ALLEGATO II

PREVISIONI OGGETTO DI RIADOZIONE A SEGUITO DELLE CONTRODEDUZIONI

Il comune di Campo nell'Elba con Deliberazione del Consiglio Comunale n. 65 del 18/12/2019, ha adottato il Piano Operativo (P.O.) con contestuale variante al Piano Strutturale (P.S.), ai sensi e per gli effetti della L.R. 65/2014.

RICHIESTA:

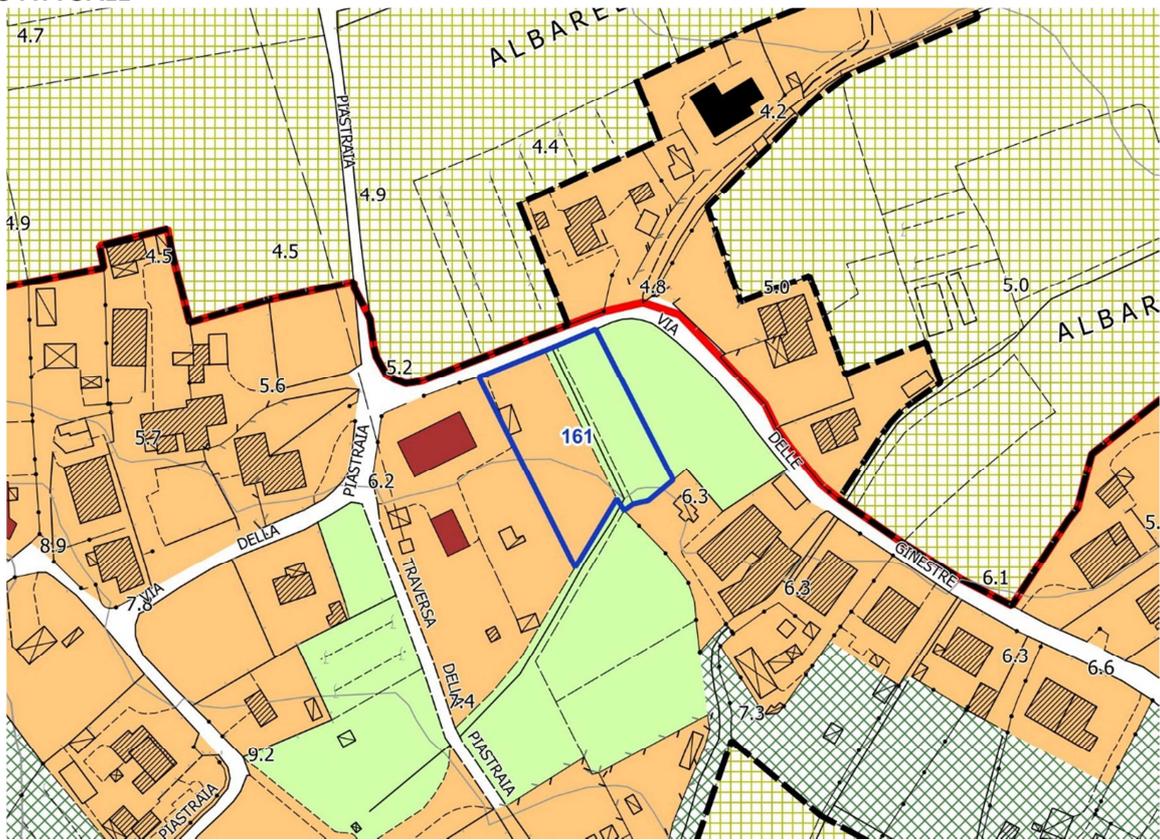
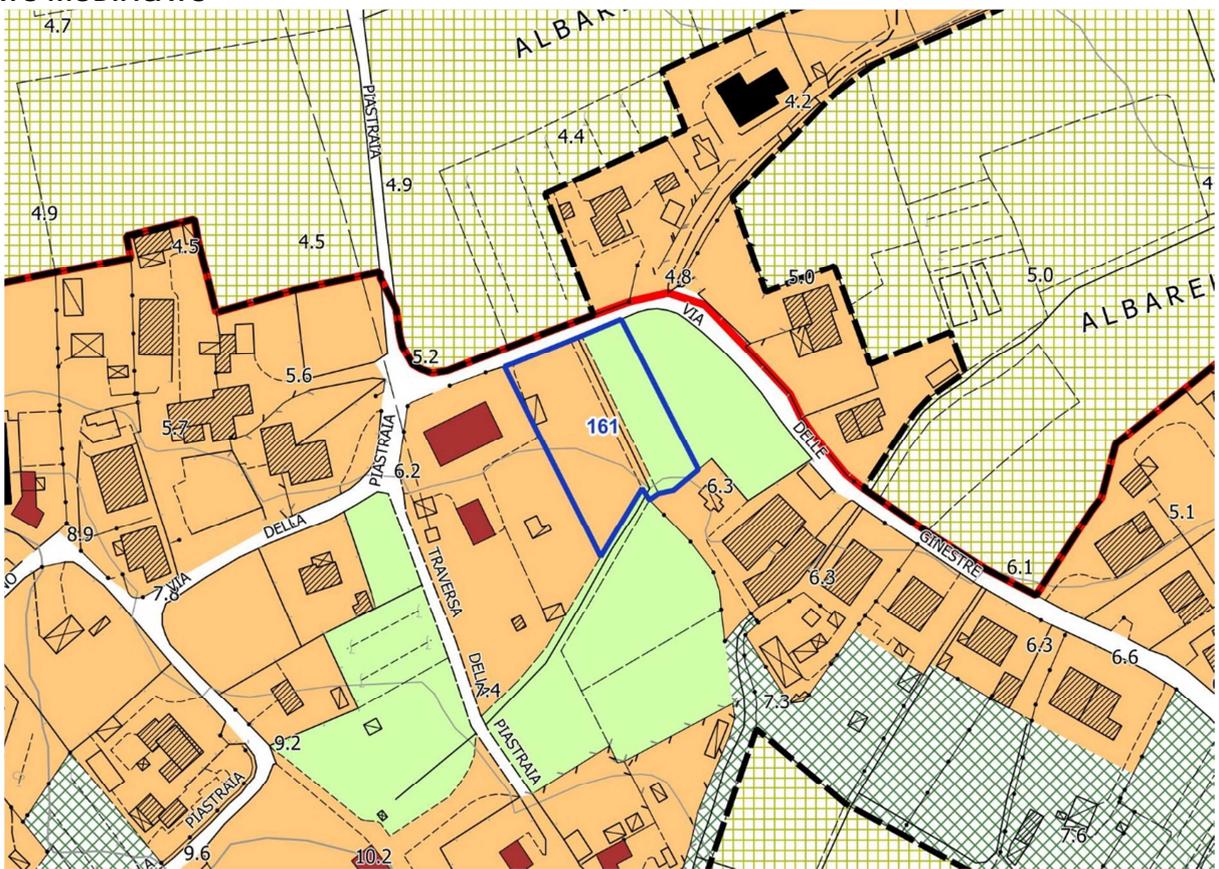
- 1) realizzare la prima casa;
- 2) eliminare "l'ambito di margine urbano di rispetto paesaggistico e di reperimento degli standard" e inserire tutta l'area in tessuto urbano di formazione recente.

Modifica cartografica e relativa al dimensionamento

OSSERVAZIONE: 166(prot 3417 del 9/03/2020)

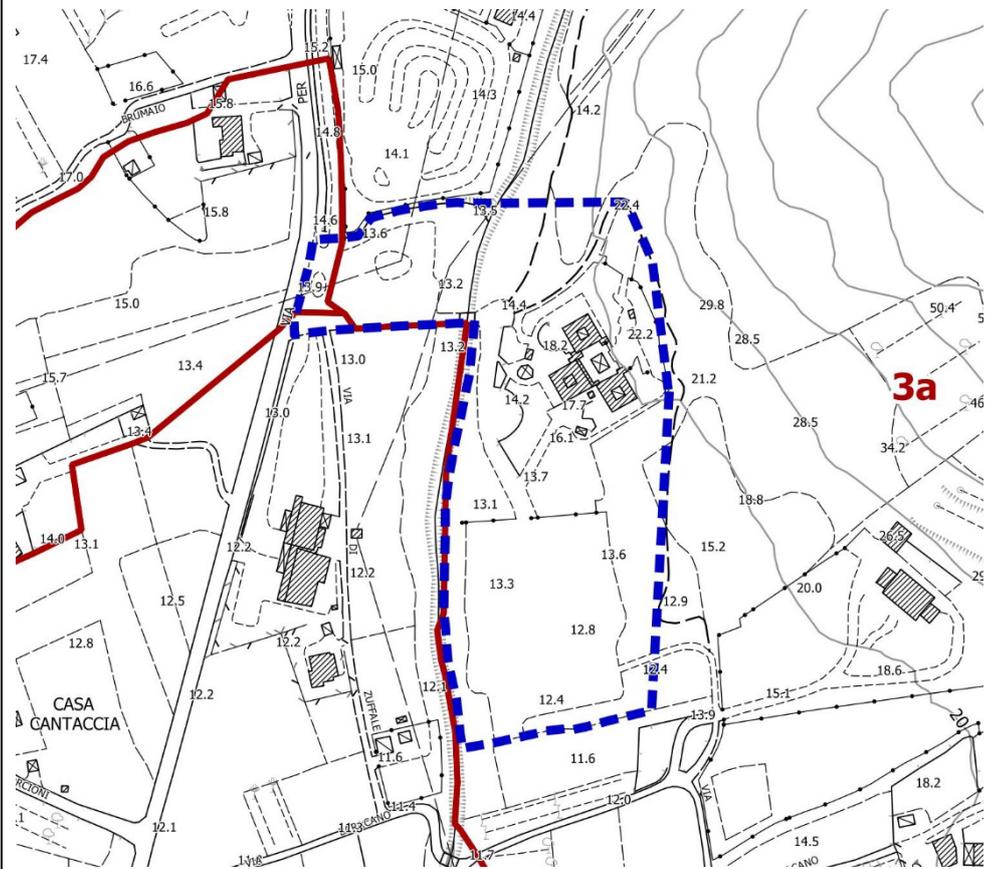
2)consentire il cambio d'uso dell'immobile da D8 a F4 con possibilità di sostituzione edilizia

ESITO: Parzialmente Accoglibile

UBICAZIONE: Via per Portoferraio UTOE 6b TERRITORIO EDIFICATO - Casalini

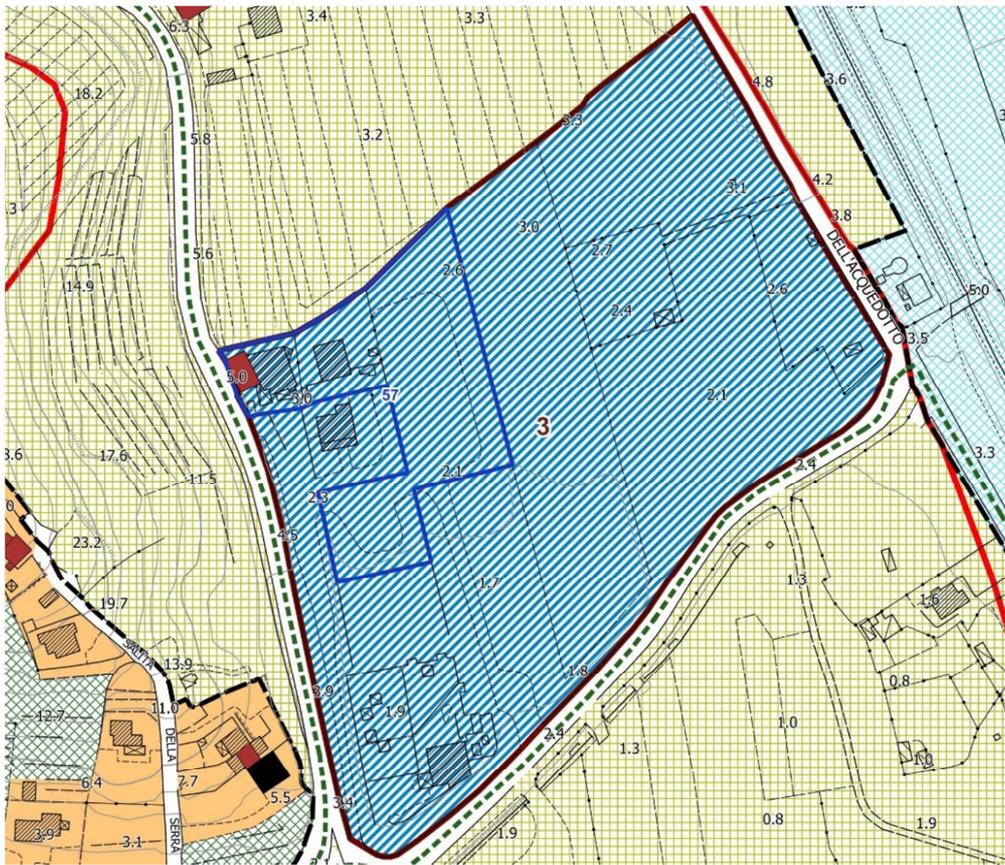
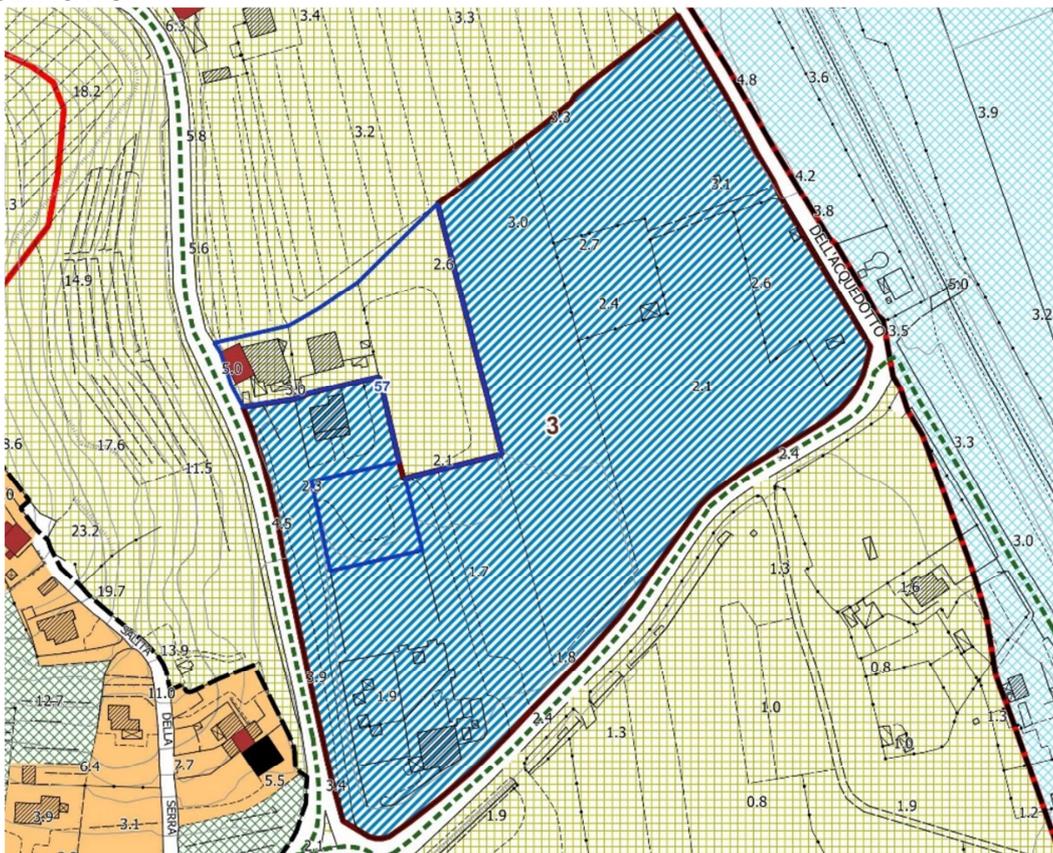
RICHIESTA: Richiesta di escludere la proprietà dal comparto 3 Scheda Norma ed inserire la stessa in Territorio rurale

Modifica cartografica e all'Allegato I Scheda Norma 3

OSSERVAZIONE: 77 (prot3102 del 04/03/2020)

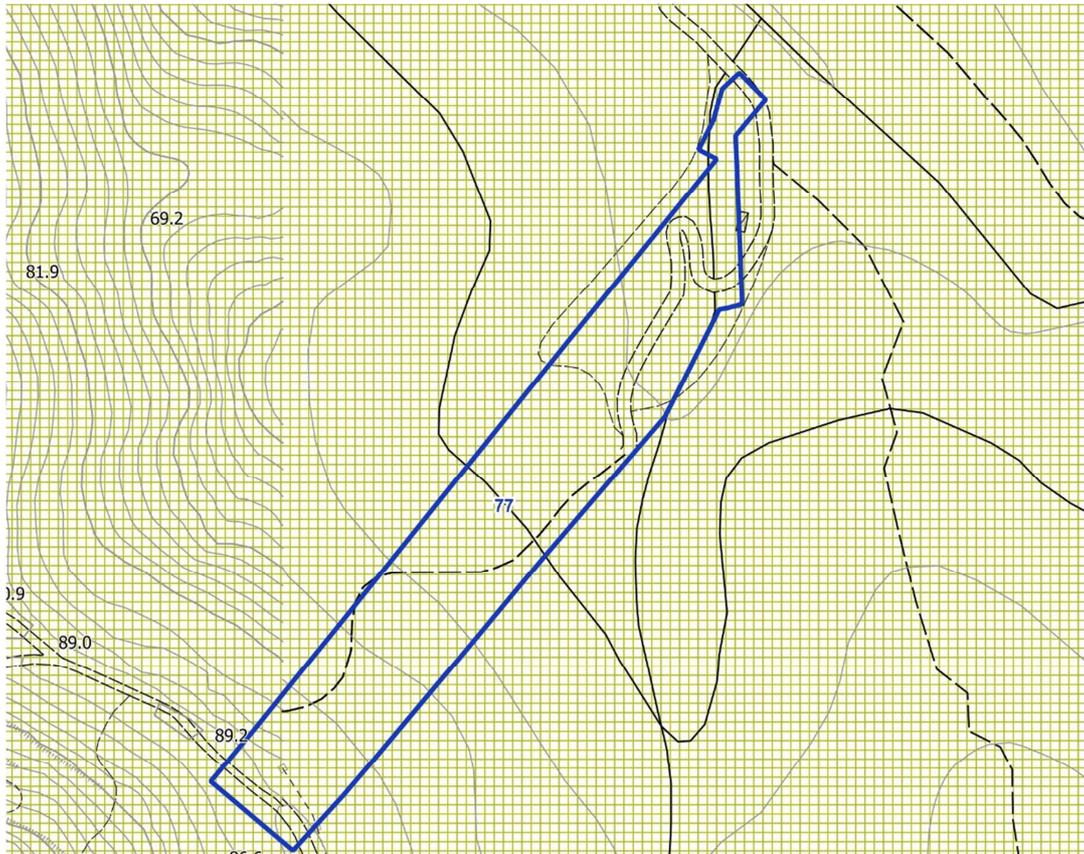
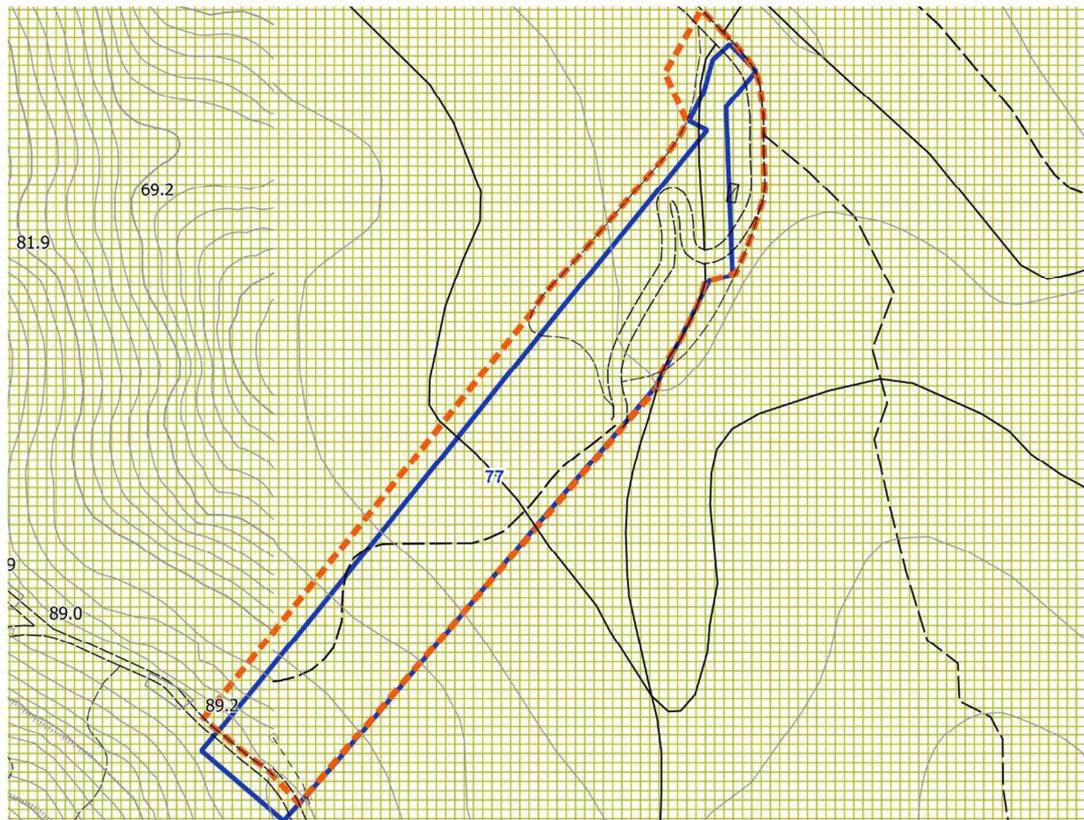
ESITO: **Accoglibile**

Si propone di accogliere l'osservazione integrando l'art. 27 co 11 in quanto coerente con gli obiettivi di valorizzazione multifunzionale del territorio, precisando che l'intervento non comporta la realizzazione di manufatti a carattere permanente o la trasformazione permanente della morfologia del luogo.

OSSERVAZIONE: 84 (prot3157 del 05/03/2020)

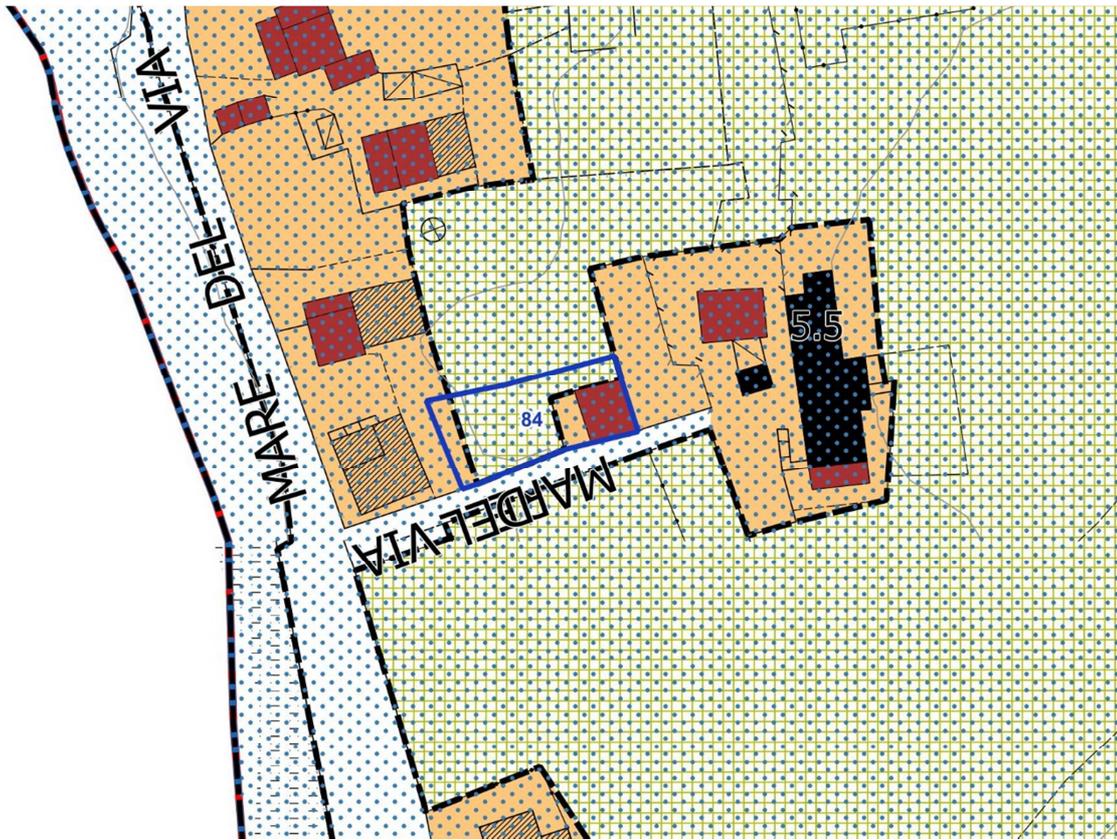
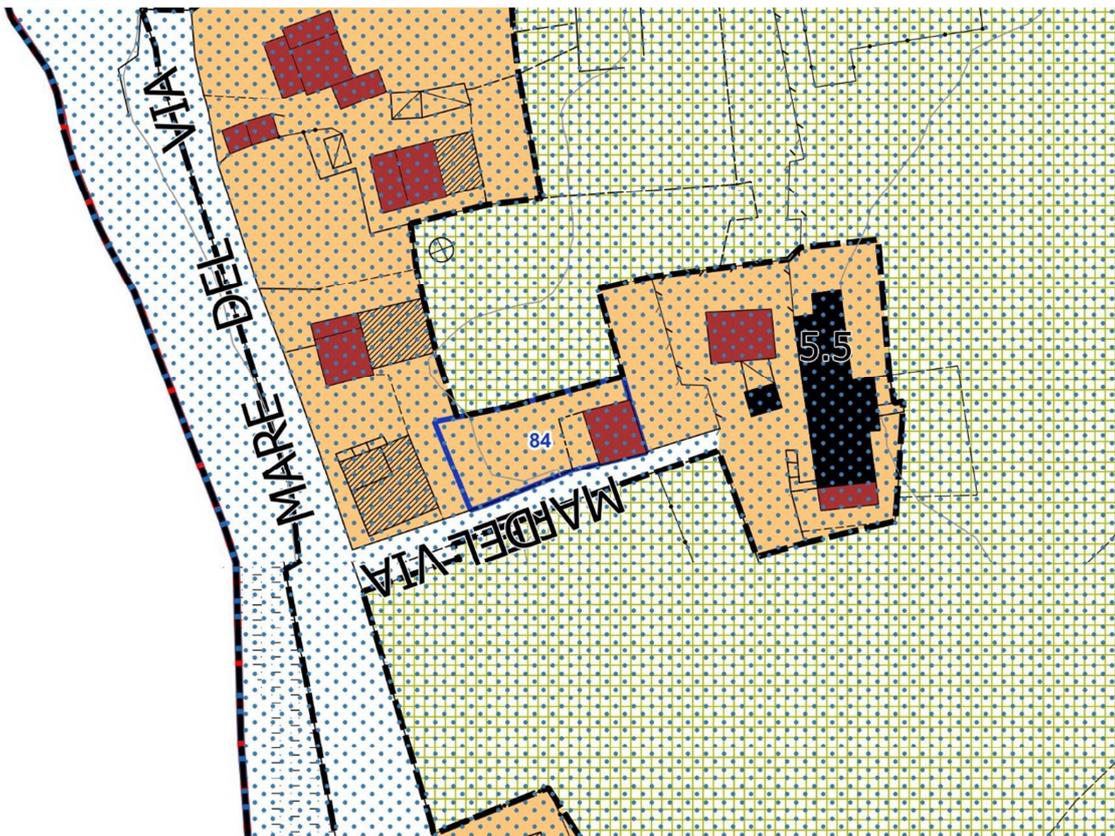
Si propone di accogliere parzialmente l'osservazione:

A) accoglibile ricomprendendo l'edificio nel perimetro del TU definito ai sensi dell'art. 4 LR 65/14;
